ORIENTAÇÃO DE OBRA: QUADRA 05 – LOTE 06

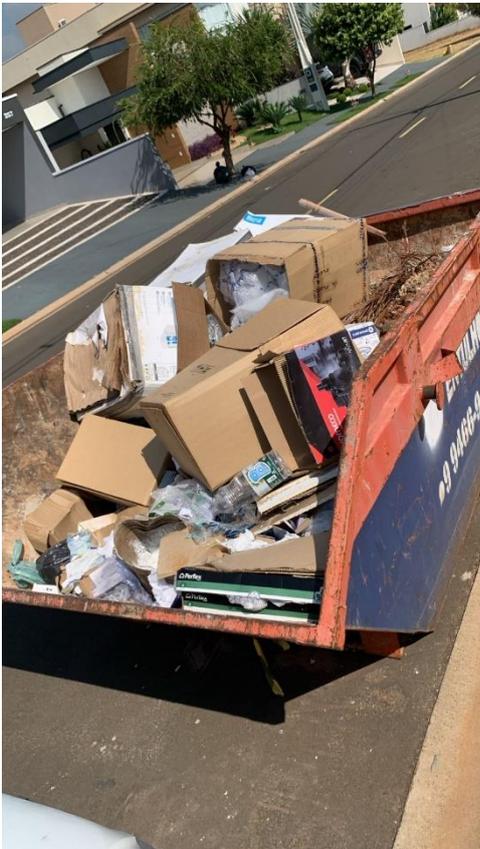
Identificamos conforme a fotografia abaixo, a seguinte irregularidade em desacordo com as especificações estatutárias a saber:

1 – Providenciar uma tela de proteção para a caçamba, afim de evitar que materiais leves caiam nas vias do condomínio.

Observação: Visita realizada em 14/03/25, prazo para adequação de 48h a partir do recebimento desta orientação. Caso a situação relatada acima estiver regularizada, favor desconsiderar a orientação e seguir o andamento da obra.
